Autorità di Bacino Distrettuale dell'Appennino Meridionale

Decreto del Segretario Generale n. 694 del 15 DIC 2020

Oggetto: *Adozione proposta di modifica di perimetrazione e/o classificazione della pericolosità e rischio al Piano Stralcio per l'Assetto Idrogeologico - rischio frana- al Piano Stralcio per l'Assetto Idrogeologico- PAI dell'Autorità di Bacino della Calabria per il comune di Catanzaro alla località - Centro abitato-Via Carlo V.*

**CARTA DELLA
PERICOLOSITA' DA
FRANA E DA VALANGA**

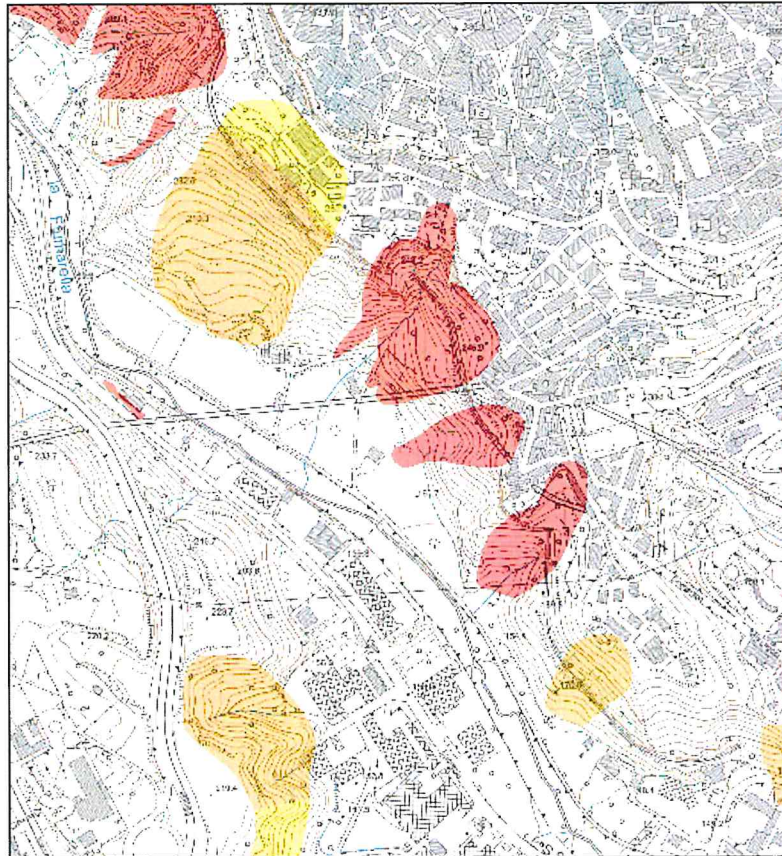
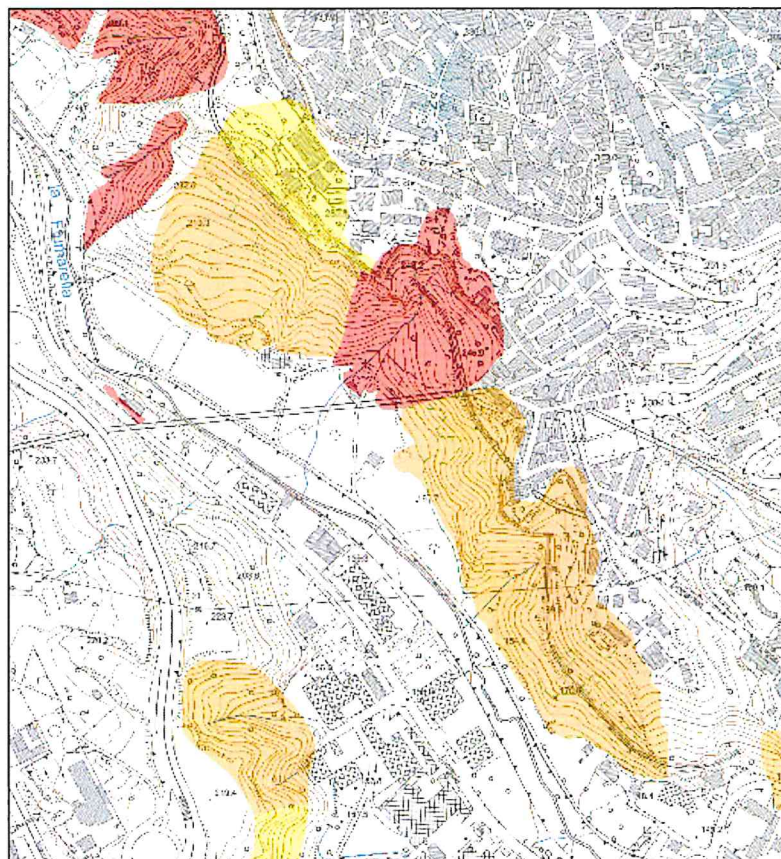
Considerato che per il comune di Catanzaro alla località - Centro abitato-Via Carlo V a seguito di approfondimenti e di verifiche in loco, di un'area in frana cartografata Cz112.2 classificata (IP2), tenuto conto delle metodologie e dei criteri adottati per la redazione del Piano Stralcio per l'Assetto Idrogeologico è stato rivisto il perimetro della frana con ampliamento del limite inferiore in relazione all'estensione reale degli interventi di mitigazione e assetto idro-geomorfologico, e sono state altresì perimetrati ulteriori aree in frana non individuate nell'ambito del PAI. In particolare sono stati identificati fenomeni franosi in atto e/o quiescenti, e loro ambiti di probabile evoluzione, nonché ambiti interessati dalla presenza di indicatori geomorfologici di potenziale distacco transito di fenomeni di dissesto a cinematica rapida (Crolli, scorrimenti in roccia/terra e trasporto solido), perimetrati IP4.

Art. 1. Di adottare, ai sensi dell'art. 68 comma 4 – bis del D.Lgs 152/2006 e s.m.i., la proposta di modifica di perimetrazione e/o classificazione della pericolosità e rischio al Piano Stralcio per l'Assetto Idrogeologico- PAI dell'Autorità di Bacino della Calabria per il comune di Catanzaro alla località - Centro abitato-Via Carlo V.
